改善箇所説明図 (改善対策 ATTO 3直前直左の視認性の問題)

改善の内容

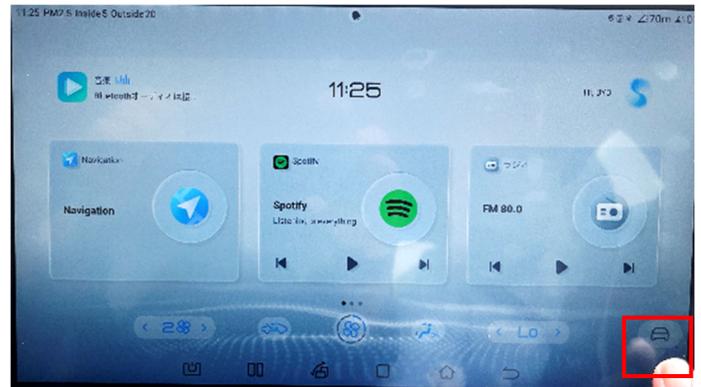
注：図中の □ 内は、プログラムを更新する部品です。

液晶表示式センターディスプレイにおいて、プログラムが不適切な為、車両を後退して駐車後に再始動して前進しようとする時、使用者が画像の操作をするまで、リヤカメラ画像が表示されたままとなり、直前直左の視認性が確保されません。

液晶表示式センターディスプレイのプログラムを、走行モードの前後の選択に自動連動し、各カメラ画像を表示させ、直前直左の視認性が確保される対策プログラムに更新します。

更新は、販売店にご入庫頂き、対策プログラムが保存されているUSBメモリを車両のUSBポートに挿入する事により実施します。
